ENQUETE PUBLIQUE UNIQUE

**concernant le projet de travaux de limitation
des crues de la Veaine et du Merdarioux,
*comportant :***

Arrêté préfectoral en date du 20 mai 2022

RAPPORT

Figure 1 : zones inondables en l'état actuel

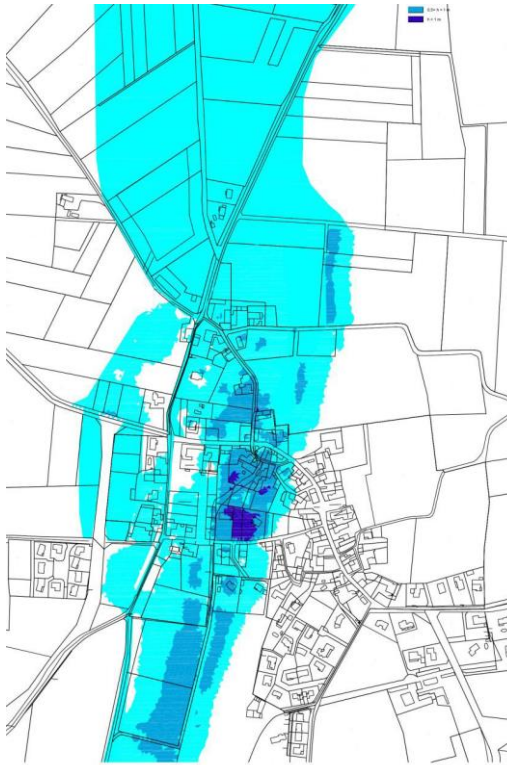
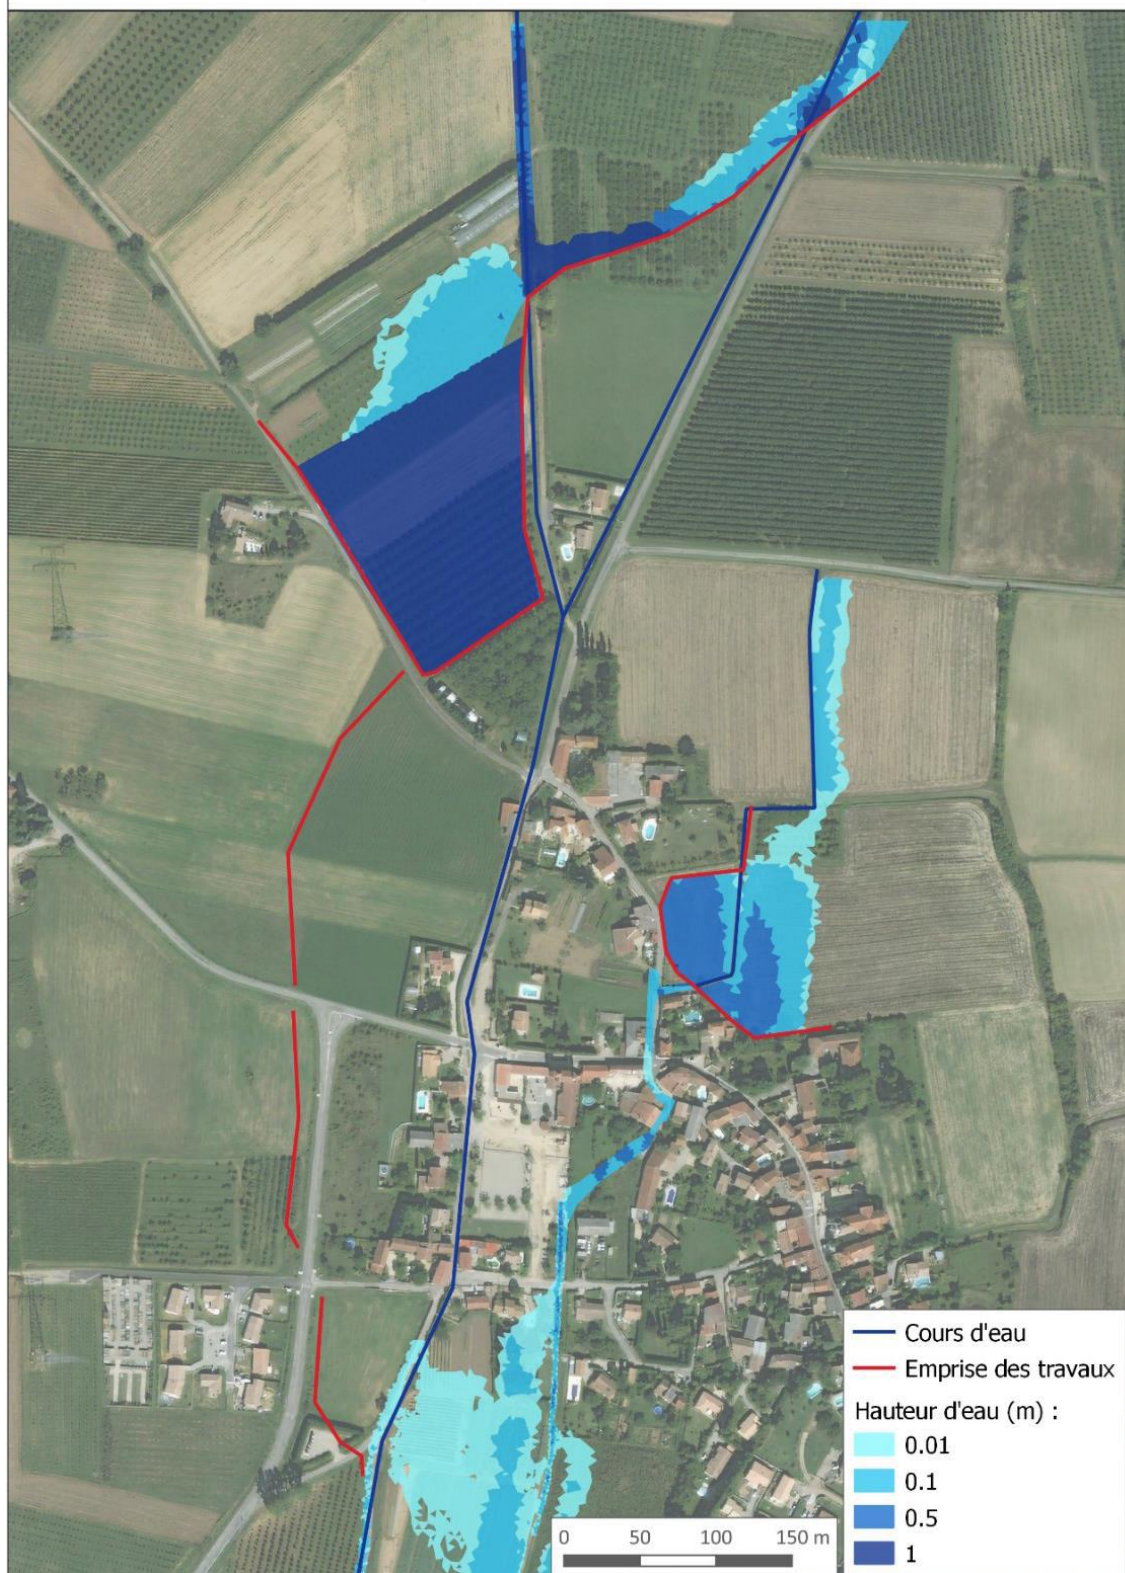
demande quel sera l'impact des travaux sur les parcelles actuellement inondables ?

La page 212 de l'étude d'impact indique les zones inondables résiduelles après travaux. Il convient toutefois de noter que d'autres secteurs peuvent être inondés par ruissellement. Le projet ne traite pas ces phénomènes.

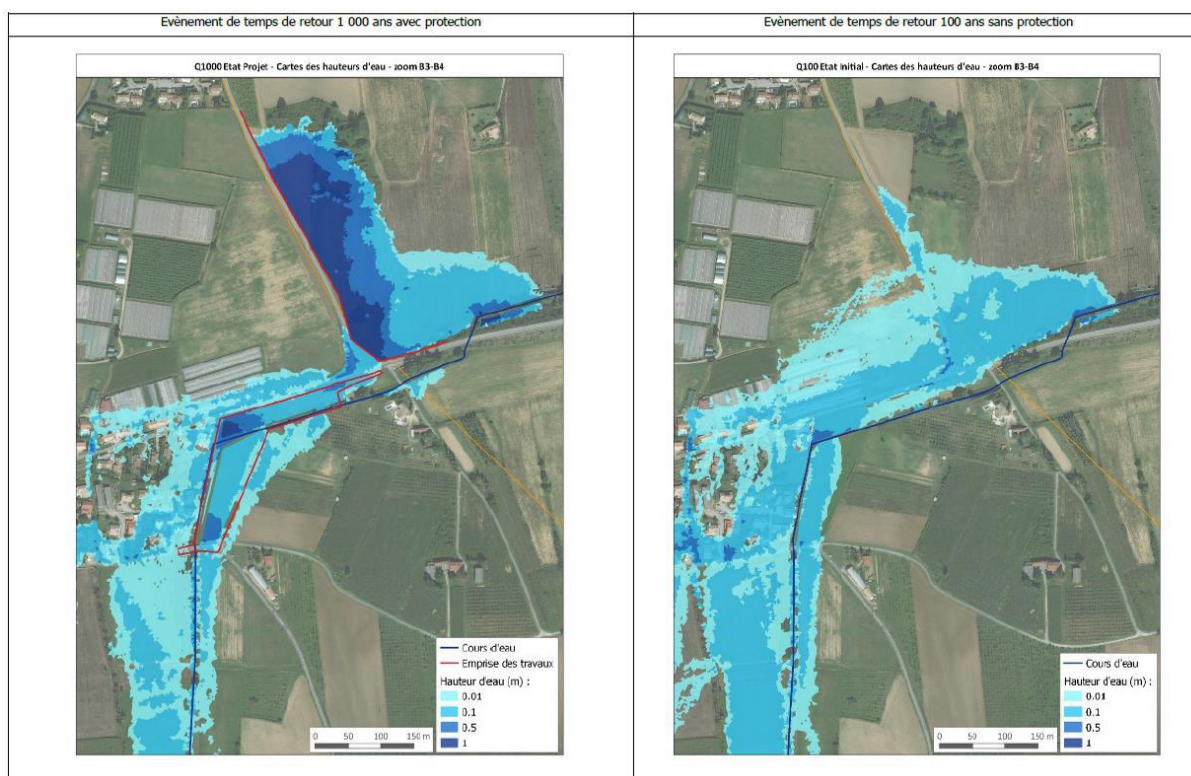
Une éventuelle surverse du Bassin 3 pourrait avoir des conséquences sur les maisons et serres, route de Saint Donat, à cause de la surélévation côté Sud de la RD 115 (route de Saint Donat) empêchant une partie de l'eau de s'écouler vers le Sud et en la canalisant vers le village (au moins jusqu'à la Croze) ?

La mise en fonctionnement de la surverse du bassin 3 se fera pour une crue supérieure à la crue centennale. L'étude de danger des ouvrages indique en page 241 les zones inondables pour une crue centennale en l'état actuel et une crue millénale avec les bassins. Il en résulte une inondation du village moins importante qu'en l'état actuelle. En effet, grâce au bassin 3, l'écoulement est concentré au droit du déversoir, limitant l'étalement de l'écoulement comme le montre l'image de droite ci-dessous. Le merlon le long de la RD 115 joue alors le rôle de répartiteur limitant également les écoulements se dirigeant vers le village.

Figure 1 : zones inondables en l'état actuel

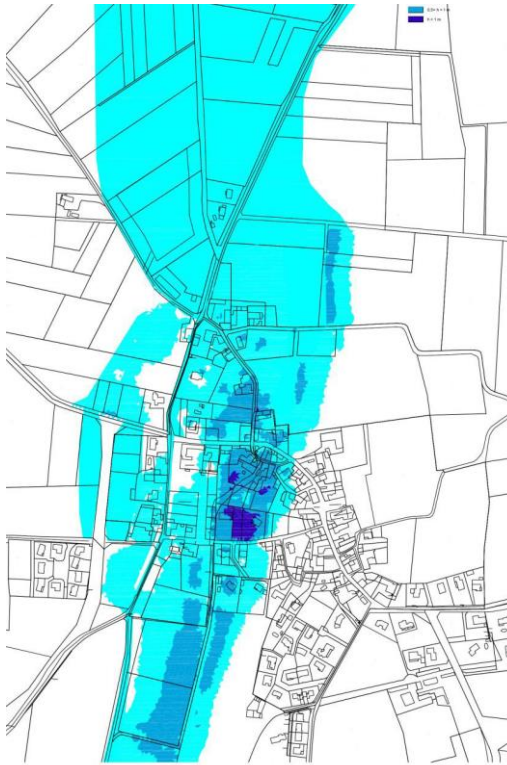
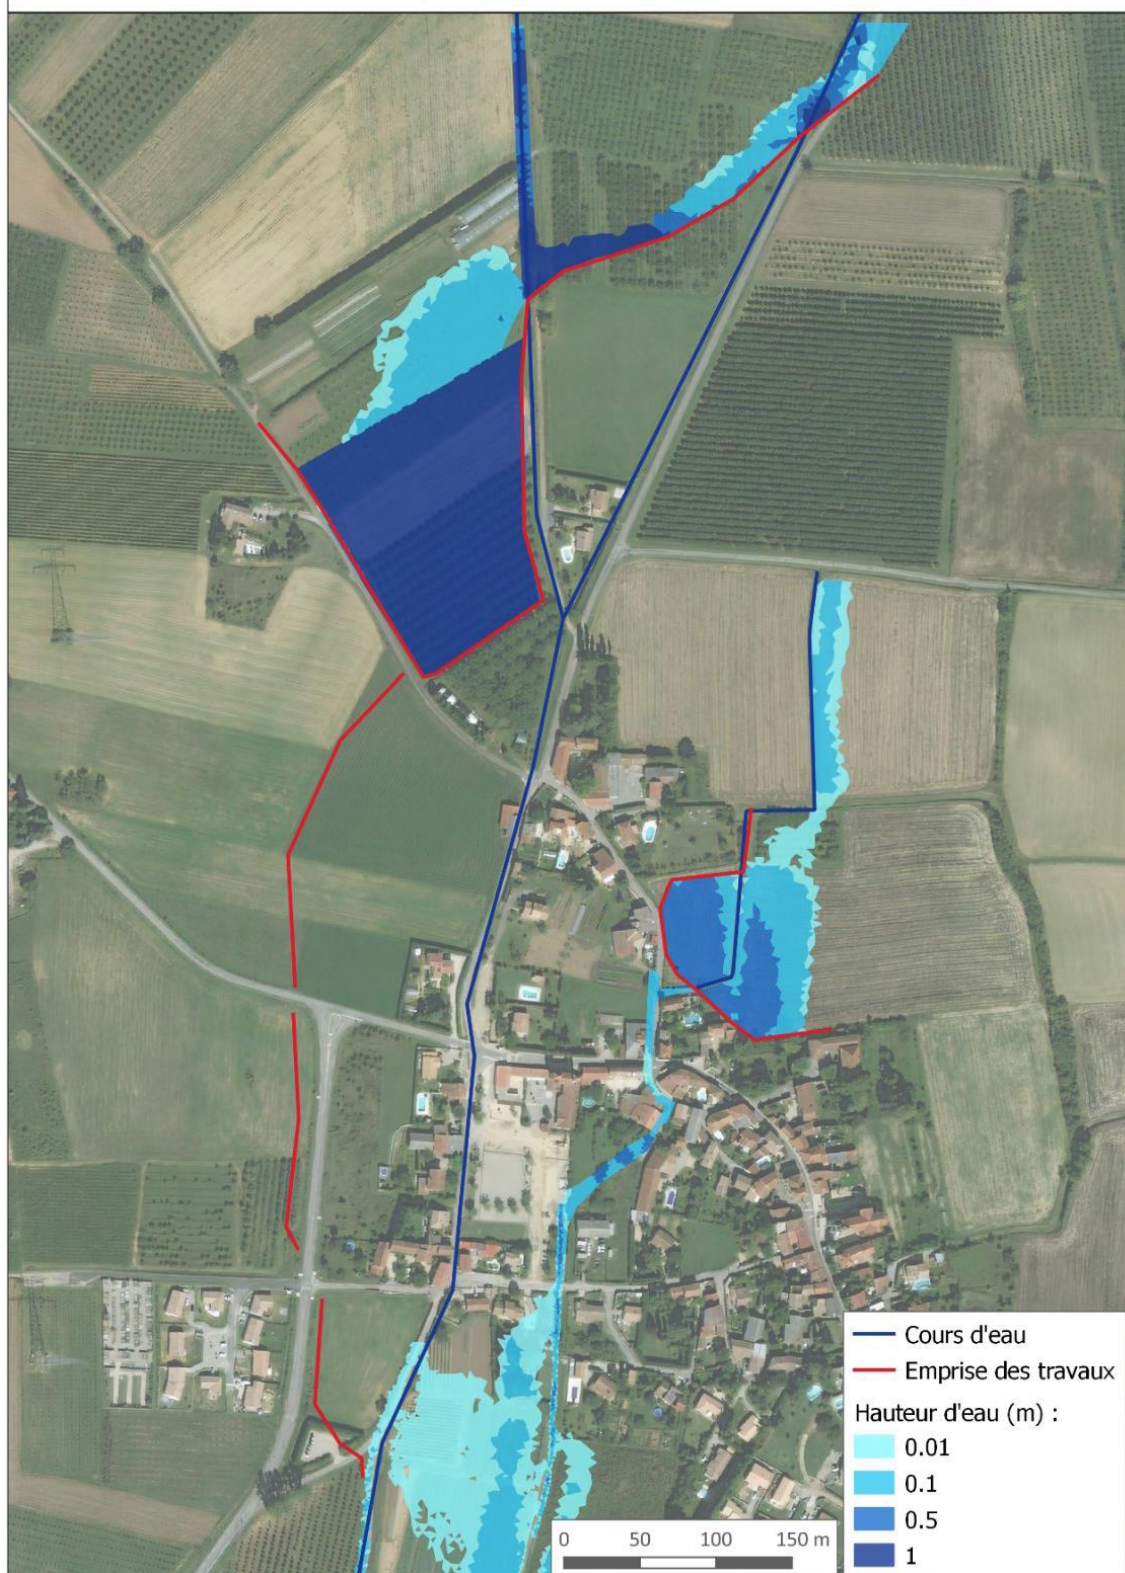
demande quel sera l'impact des travaux sur les parcelles actuellement inondables ?

La page 212 de l'étude d'impact indique les zones inondables résiduelles après travaux. Il convient toutefois de noter que d'autres secteurs peuvent être inondés par ruissellement. Le projet ne traite pas ces phénomènes.

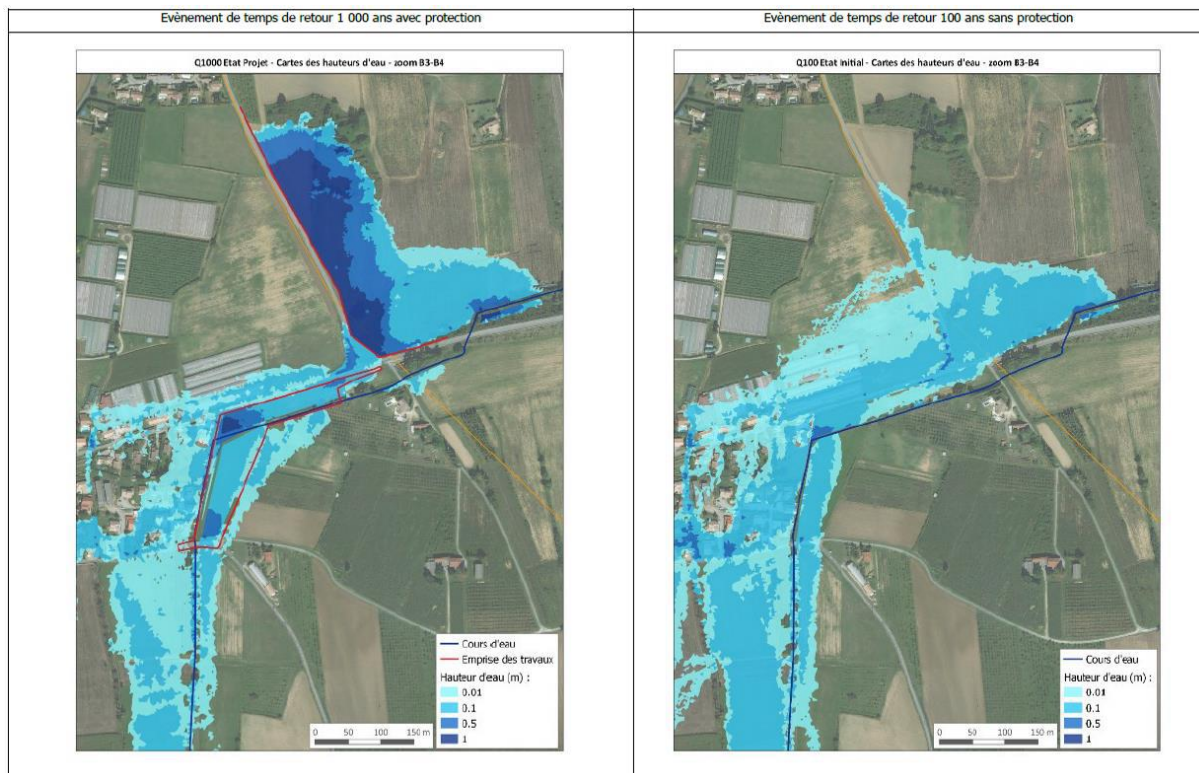
Une éventuelle surverse du Bassin 3 pourrait avoir des conséquences sur les maisons et serres, route de Saint Donat, à cause de la surélévation côté Sud de la RD 115 (route de Saint Donat) empêchant une partie de l'eau de s'écouler vers le Sud et en la canalisant vers le village (au moins jusqu'à la Croze) ?

La mise en fonctionnement de la surverse du bassin 3 se fera pour une crue supérieure à la crue centennale. L'étude de danger des ouvrages indique en page 241 les zones inondables pour une crue centennale en l'état actuel et une crue millénale avec les bassins. Il en résulte une inondation du village moins importante qu'en l'état actuelle. En effet, grâce au bassin 3, l'écoulement est concentré au droit du déversoir, limitant l'étalement de l'écoulement comme le montre l'image de droite ci-dessous. Le merlon le long de la RD 115 joue alors le rôle de répartiteur limitant également les écoulements se dirigeant vers le village.
